ZARZĄD DRÓG POWIATOWYCH W OSTROŁĘCE

DT.252.I.14.2024

WYJAŚNIENIE TREŚCI SWZ

*Dotyczy postępowania o udzielenie zamówienia publicznego na zadanie pn.: **Rozbudowa drogi powiatowej nr 2568W Goworowo – Tomasze – Rzekuń na odcinku od miejscowości Bobin do miejscowości Zapieczne na terenie gminy Czerwin i Troszyn***

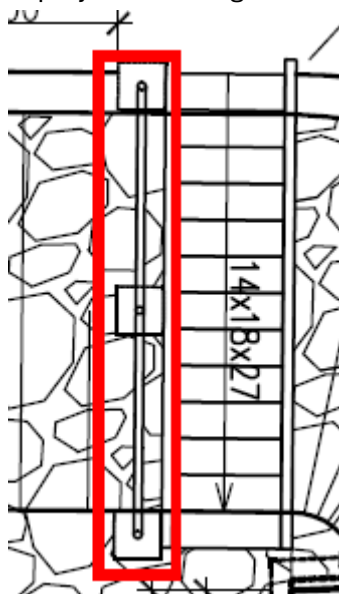
Obiekt mostowy w km 8+399,66: Prosimy o potwierdzenie, że balustrada przy schodach skarpowych zgodnie z rysunkiem projektu wykonawczego „Widok z góry” nr rys 05 (zaznaczona na poniższym wycinku na czerwono) zaprojektowana po lewej stronie schodzącego jest zaprojektowana zgodnie z obowiązującymi przepisami.

Balustradę należy wykonać po prawej stronie schodzącego.
